新タイプ流量低下について

1. 流量比較

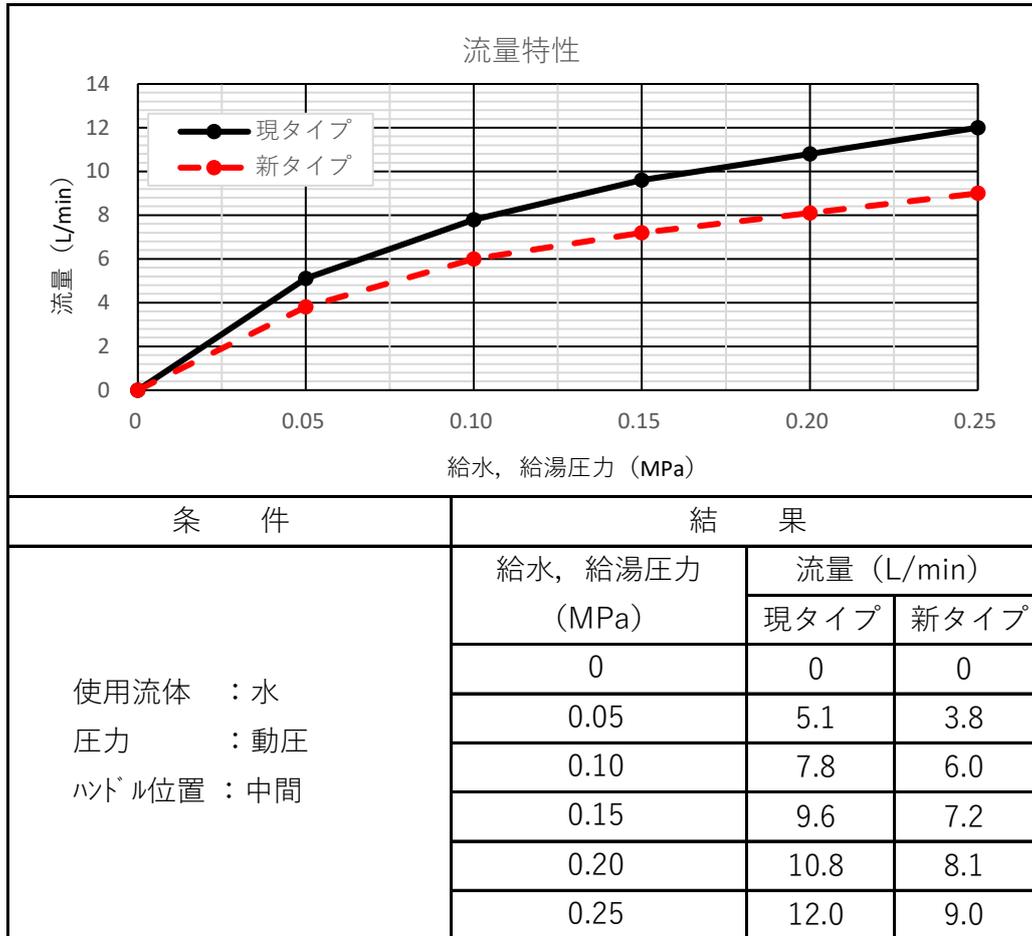
吐水口接続時の施工性向上の目的で、吐水口内の通水路を二重構造に変更。
それに伴い通水路が狭くなる事で、吐水流量が約25%低下します。
